Wijkvereniging Pijnacker-Noord
Werkgroep Spelen

Notitie

Onderwerp: Commentaar werkgroep Spelen op het schetsontwerp
Parkbuurt (OR22 PIJN06-1005-SO.pdf van mei 2010)

Datum: 4 juni 2011

Hoofdstuk 6.2 speelplek Vuurdoornlaan

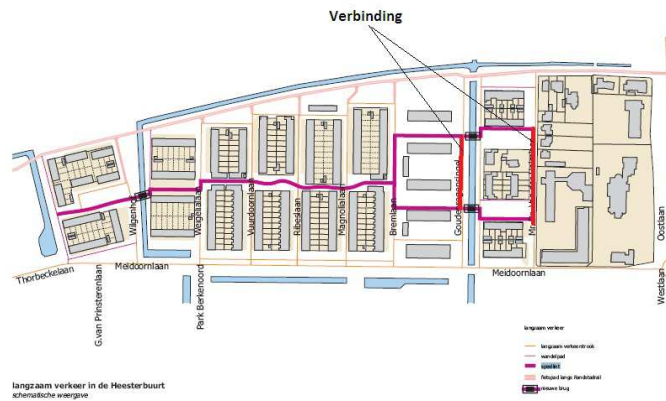
Wij hebben waardering voor het “speellint” om de jeugd meer mogelijkheden te geven om optimaal gebruik te maken van de beperkte ruimte die er op sommige plekken is. Suggesties voor verbetering zijn:

- Veiligheid: In de Wilgenhof eindigt het speellint vlak bij het water;
- Een dwarsverbinding tussen de “poten van de vork” aan de Goudenregensingel en de Mr. Dr. Van der Helmlaan. Zie tekening.
- Verwijzingen naar de volgende speelplek (Een soort ANWB paddestoelen).
